中津市監査委員告示第 2 号

# 工 事 監 査 報 告

- (1) 災国町村第132号 河川災害復旧工事（普通河川榎木川 中津市耶馬溪町大字大野 地内）
- (2) 三建社地第2号 橋梁補修工事（八面山線 八面山橋 中津市三光田口 地内）
- (3) 公下第2号 牛神枝線管渠布設工事（中津市大字牛神（市道牛神・下浜一号線） 地内）

令和元年度  
中津市  
工事技術監査結果報告書

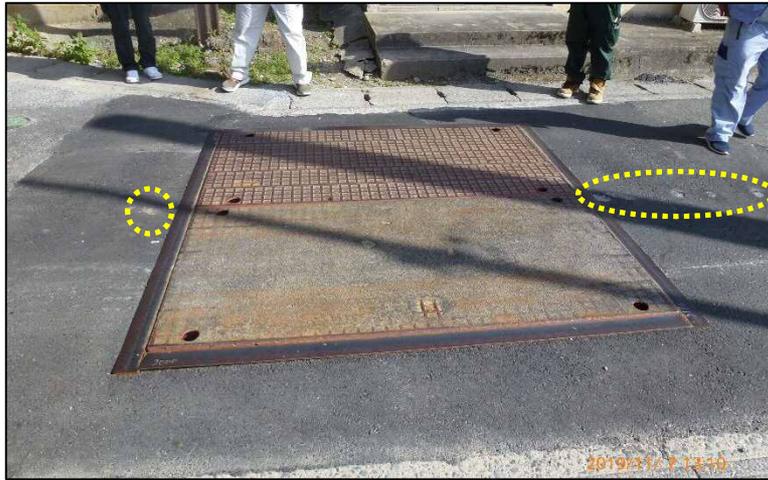
丁寧な施工がなされているが、地盤改良ボーリング孔跡があった孔は砂等で埋め戻し、表面はアスファルトで補修すること

到達（軽量鋼矢板）立坑（2.0×1.0 覆工板 2枚）  
 発進立坑同様丁寧な施工がなされているが、地盤改良ボーリング孔跡があった  
 孔は砂等で埋め戻し、表面はアスファルトで補修すること
